INFORMAÇÃO TÉCNICA CPEA 1609 - 002/13

**BRASIL INTERMODAL TERMINAL SANTOS - BRITES
SANTA RITA S/A TERMINAIS PORTUÁRIOS**

**INFORMAÇÃO TÉCNICA SOBRE ATENDIMENTO ÀS INFORMAÇÕES
SOLICITADAS NO PARECER IBAMA Nº 112/2012 -
COPAH/CGTMO/DILIC/IBAMA
EMITIDO EM 11 DE DEZEMBRO DE 2012**

PROCESSO IBAMA 02001.006395/2008-35

Figura 1: Trecho ferroviário sob concessão da ALL a ser utilizado na movimentação de minério

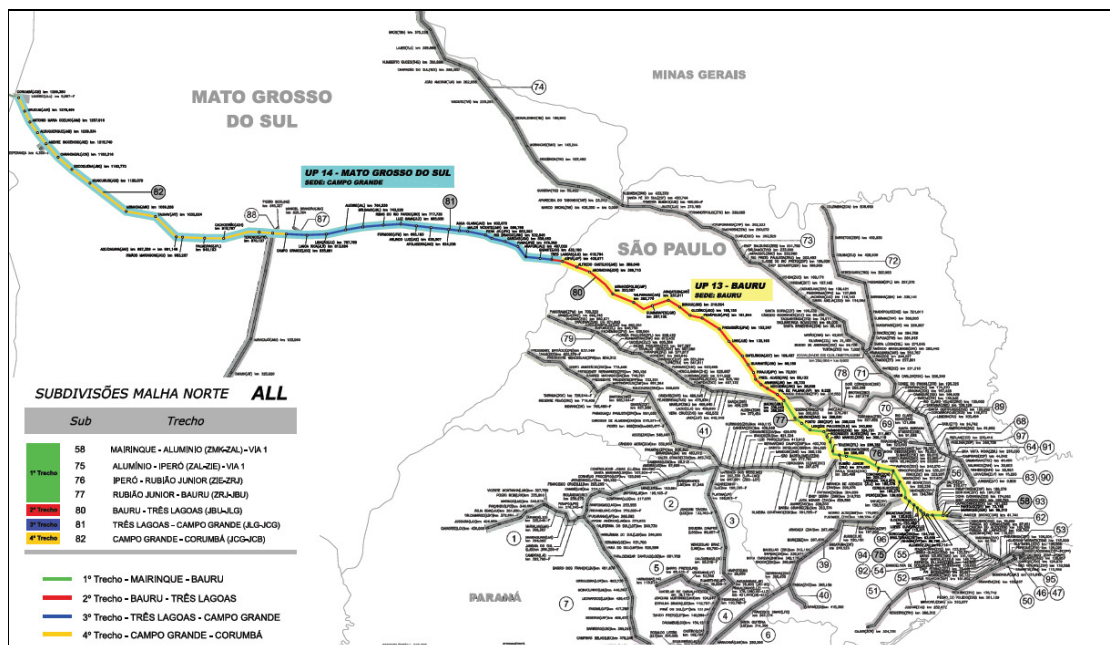
A informação técnica CPEA reporta que o minério de ferro chegará por ferrovia operada pela MRS Logística, no entanto, em outra parte do mesmo documento é informado que “o acesso direto ao Terminal será feito por meio de ramais bifurcados da Ferroban”. Assim, faz-se necessário elucidar quais concessionárias atenderão ao porto: MRS Logística, Ferroban, ou ambas.

Ainda em relação às ferrovias, embora o estudo indique que estas encontram-se ociosas, é de conhecimento deste Ibama que estas também estão obsoletas em vários trechos e não seriam capazes de atender à demanda pretendida pelo

Terminal Brites. Assim, faz-se necessária a apresentação de estudo/documento demonstrando a capacidade do modal ferroviário em atender a necessidade do Terminal Brites.

Conforme informado na Informação Técnica CPEA 1609 – 001/12, todo o minério de ferro escoado pelo Terminal Brites será proveniente do município de Corumbá/MS, o qual será movimentado até Santos por meio da malha ferroviária sob concessão da América Latina Logística – ALL (Antiga Ferrobán) e MRS Logística.

Esse trecho ferroviário, entre os municípios de Corumbá e Santos, possui cerca de 1.735 km, sendo cerca de 1725 km sob concessão da ALL, conforme Figura 1 a seguir.

Em relação ao trecho ferroviário (Corumbá – Cubatão), operado pela ALL, será necessário executar melhorias, principalmente em relação à superestrutura da via, incluindo aumento da capacidade das pontes e ampliação/construção de pátios de manobra, além de algumas duplicações de segmentos de via, de forma a garantir o transporte de minério de ferro nos volumes previstos pelo projeto BRITES.

As adequações necessárias e os investimentos previstos para capacitar a ferrovia para operar trens mais longos e pesados, com máxima eficiência do ponto de vista operacional e segurança, vêm sendo estudados pela concessionária ALL, de forma a atender a toda demanda de mercado atual e futura.

Figura 3 - Croqui da ponte de acesso ao pier e galeria da correia transportadora

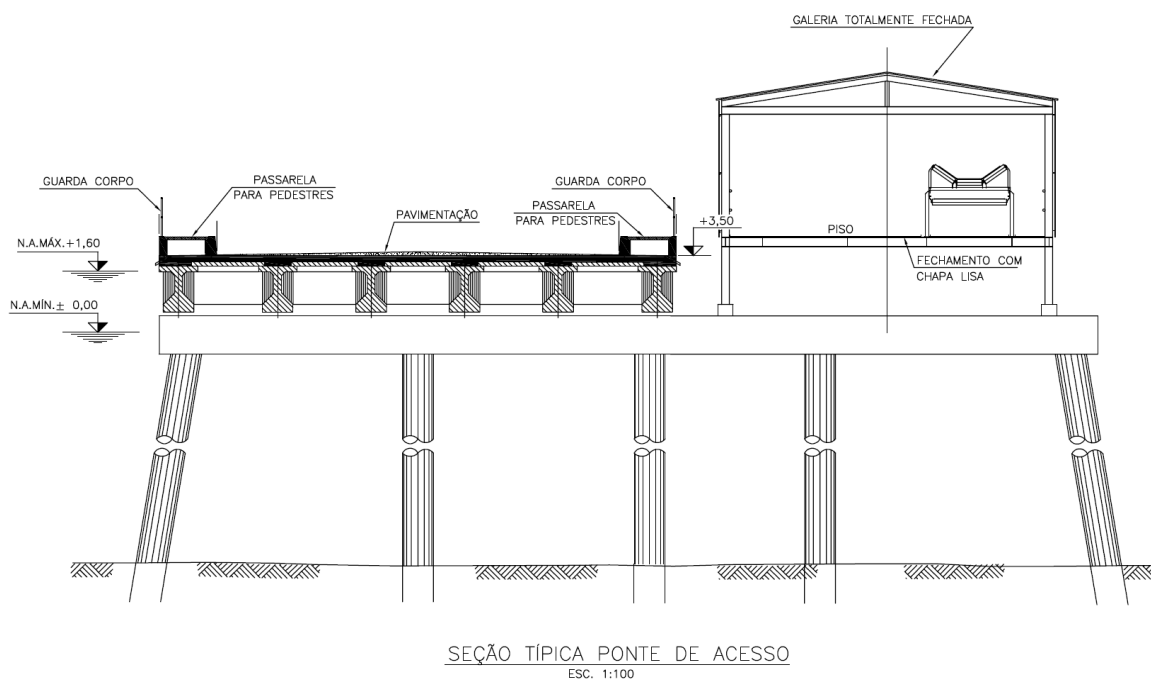
Especificamente em relação ao transporte de minério sobre o mar, o documento BT nº 420/2012 apresenta layout da correia transportadora previsto para ser instalado ao lado da estrutura da ponte. Da forma como está descrito, a esteira transportadora não estaria amparada pela estrutura da ponte, sujeitando-se a um maior risco de perda e queda de minério de ferro nas águas estuarinas, no caso de ocorrência de acidentes ou problemas diversos. Assim, faz-se necessário esclarecer antes de uma eventual retificação da LP, como serão os mecanismos de proteção ambiental para esta parte do projeto.

A correia transportadora realmente não ficará amparada pela estrutura da ponte em função de fatores de viabilidade técnica e econômica, porém, o transportador de correia será montado dentro de uma galeria totalmente fechada, com piso em chapa metálica, impedindo a queda de minério no largo Santa Rita, conforme apresentado na Figura 3 a seguir.

A galeria será montada ao lado da ponte de acesso e possuirá apoios metálicos, fixados nas vigas de concreto (espaçadas a cada 20m), as quais são sustentadas pelas estacas cravadas no largo Santa Rita.

As inspeções de rotina, limpeza e manutenção necessárias serão realizadas por meio de uma passarela existente ao lado da correia transportadora, localizada também no interior da galeria, minimizando o risco de perda e queda de minério nas águas estuarinas, conforme já informado ao IBAMA na Informação Técnica CPEA 1609 – 001/12.

Além dos sistemas de controle de emissões atmosféricas que serão instalados nas correias transportadoras, a galeria fechada contribuirá significativamente para minimização de eventuais emissões atmosféricas nessas operações.

Figura 4: Distribuição média de chuvas registradas na estação de Santos (E3-041 - DAEE) para o período de 1937 a 2004.

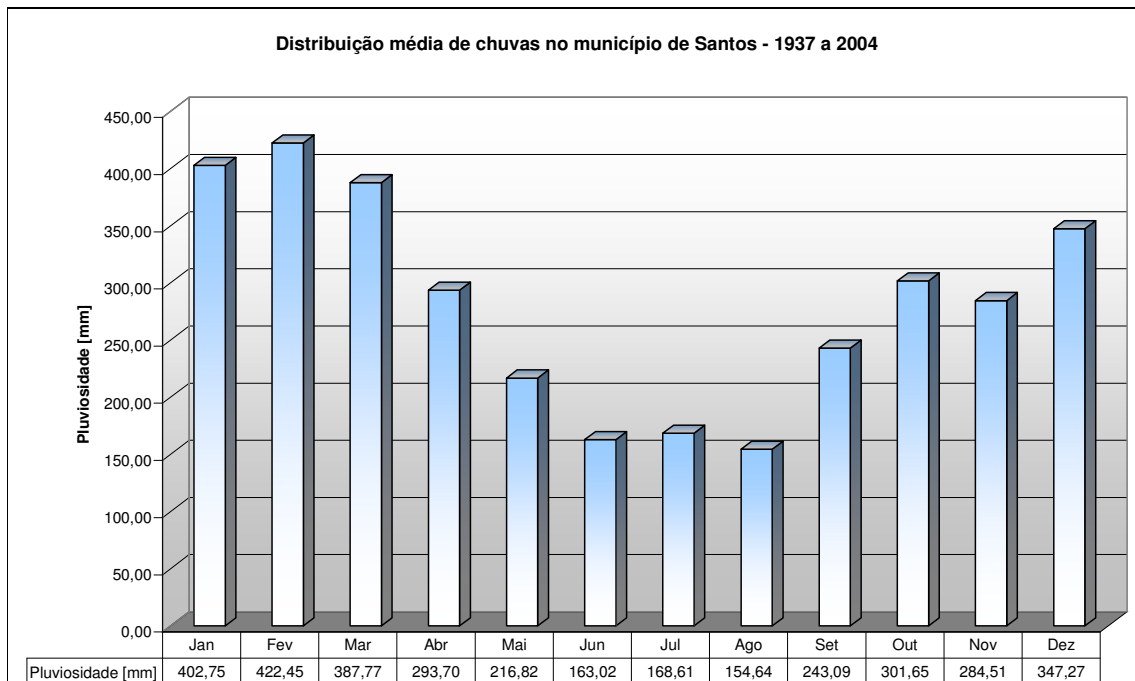
Assim, faz-se necessário esclarecer, antes de uma eventual retificação da LP, as seguintes dúvidas: (i) o motivo de se considerar o acúmulo de chuva de um dia sem justificativa técnica; (ii) quantidade de bacias previstas; (iii) como será o gerenciamento da bacia de sedimentação, visto a informação de que a mesma possui capacidade de recepção de chuvas para 1 dia, bem como a frequência de limpeza; e (iv) apresentar o layout e o dimensionamento volumétrico da bacia de sedimentação, bem como esclarecer qual a área com pluviometria que a mesma cobrirá e a pluviometria incidente local.

Ainda em complementação ao solicitado são apresentados a seguir informações de pluviometria da área do empreendimento conforme o EIA aprovado pelo IBAMA. De acordo com a Figura 4, é possível identificar que os meses mais chuvosos são janeiro e fevereiro, com 403mm e 422mm, respectivamente.

Figura 6: Concentrações diárias de PTS registradas por amostragem na ADA entre 30/set e 06/out de 2009.

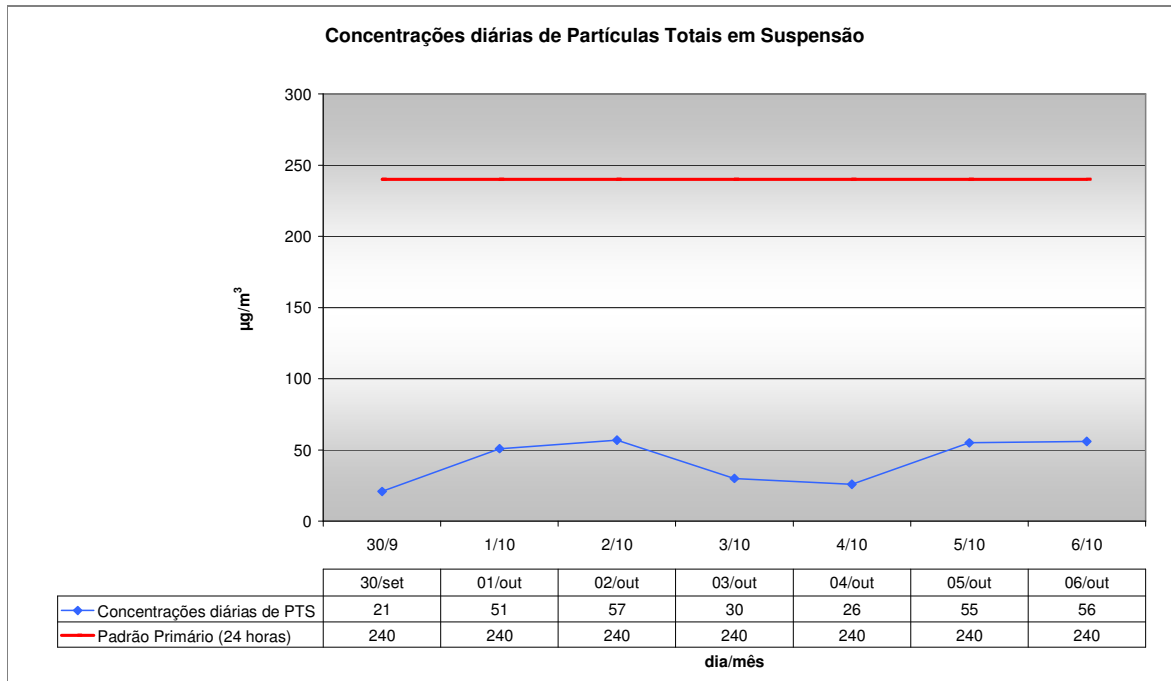
Por outro lado, os gráficos de concentrações máximas apresentam isolinhas para partículas inaláveis em concentrações inferiores para aquelas áreas em que o estudo da CETESB indicou menor qualidade do ar. Isso suscita o questionamento de que a simulação computacional pode não ter levado em consideração os quantitativos de poluição atmosférica de background para estimar o resultado da inserção do potencial poluidor do projeto do BRITES (os quais podem possuir efeitos sinérgicos quando da instalação do empreendimento).

Desta forma, antes da eventual retificação da LP, deverá ser realizada a modelagem numérica da bacia aérea da região considerando o cenário atual (sem o empreendimento) e o cenário futuro (com o empreendimento). A justificativa deve conter quadro e mapa comparativo desses cenários.

Normalmente, como já citado, a caracterização da atual condição de qualidade do ar de uma região onde se pretende instalar um empreendimento é avaliada através dos dados da rede de monitoramento da qualidade do ar da CETESB, sendo que as estações medidoras da referida rede estão instaladas em municípios e áreas consideradas com maior potencial poluidor. Além dos dados de monitoramento oficiais (estações da CETESB), à época do EIA/RIMA, a exemplo do que se faz normalmente nesse tipo de estudo, foi realizada uma campanha de monitoramento de particulados na área de implantação do empreendimento, por período de sete dias, para a caracterização da situação atual de qualidade do ar da região, tendo sido obtidos valores bem abaixo dos padrões de qualidade do ar estabelecidos, conforme Figura 6 a seguir.
